SECRETARIA DE ESTADO DE DESENVOLVIMENTO URBANO E HABITAÇÃO DO DISTRITO
FEDERAL

Relatório SEI-GDF n.º 21/2020 - SEDUH/GAB/ASCOL

ASSUNTO: Projeto de Urbanismo de Desdobro, consubstanciado na URB 129/20 e Memorial Descritivo MDE 129/20, lote localizado no Setor de Garagens e Concessionárias de Veículos - SGCV, Lote 09, com área de 30.000,00m², matrícula nº 2547 (4ºCRI), na Região Administrativa do Guará - RA X

Figura 3: Lote original prancha PR 3/1

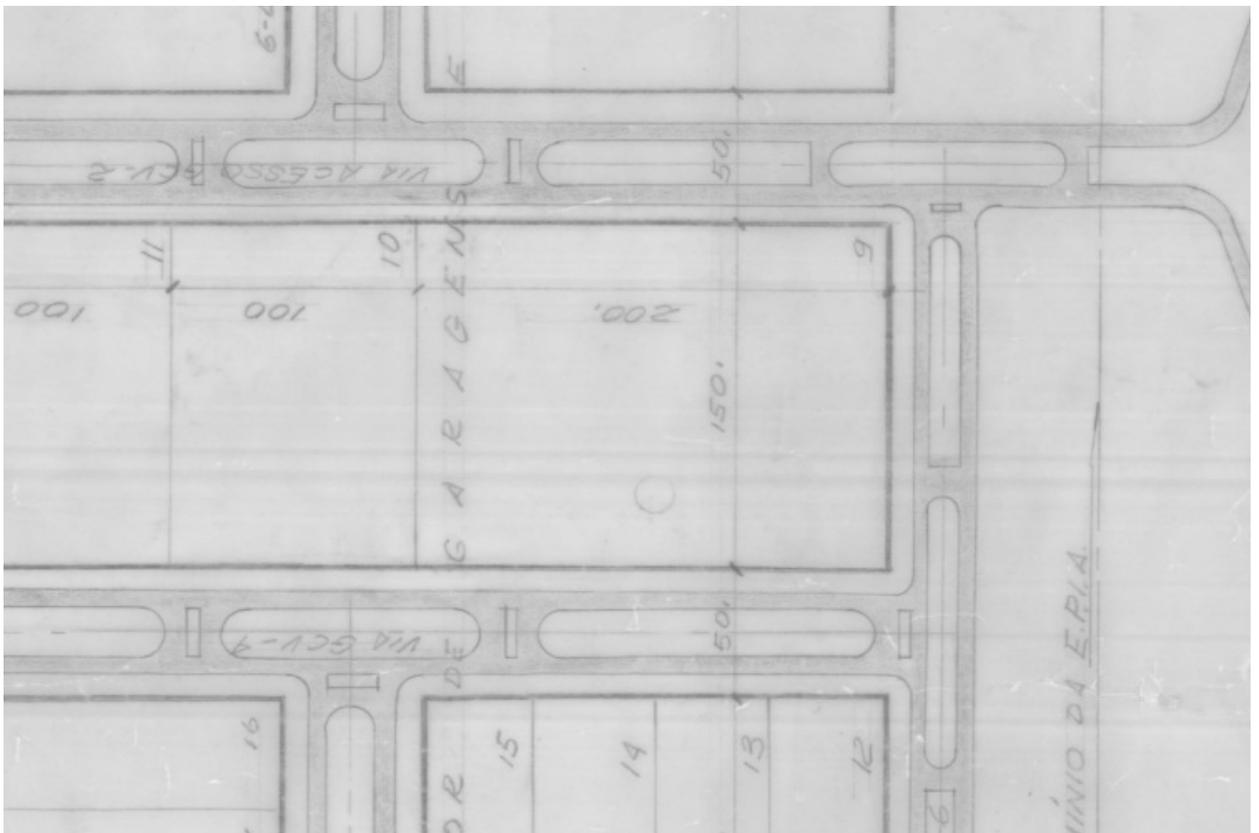
A análise esclarece que o Projeto de Urbanismo altera a prancha PR 3/1 da URB no que diz respeito ao Lote nº 9 do Setor de Garagens e Concessionárias de Veículos - SGCV, e detalha:

"O lote original mede 200 (duzentos) metros de frente e fundo e 150 (cento e cinquenta) metros nas laterais direita e esquerda, perfazendo um total de 30.000m², conforme ilustrado na Figura 3."
